REPÚBLICA DE COLOMBIA
SUPERINTENDENCIA DE INDUSTRIA Y COMERCIO

Oficio N° **200264** de **24 de abril de 2020**

Ref. Expediente N° NC2017/0007948

TÍTULO DE LA SOLICITUD: “SISTEMA AUTOMÁTICO DE DESHIDRATACIÓN SOLAR DE DOBLE PARED Y DOBLE CÁMARA”

Fig. 1 D2.

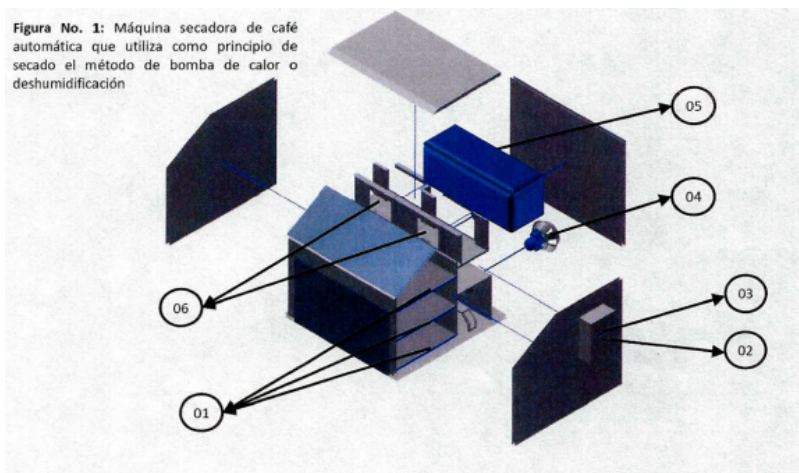
Sin embargo, el incluir ventiladores en la parte inferior para obtener un sistema de deshidratación alternativo, ya está divulgado en el documento D2 que se refiere a una máquina secadora de café (resumen, rad. 13-128706-00000-0000 del 27 de mayo de 2013). Específicamente, el documento D2 muestra en su figura 1 que el ventilador (4) se encuentra en la parte inferior.

En consecuencia, la persona normalmente versada en la materia estaría motivada a incluir los ventiladores en la parte inferior del documento D2 en el deshidratador de D1, para así llegar al objeto de la reivindicación 4. Por lo cual se considera obvia.
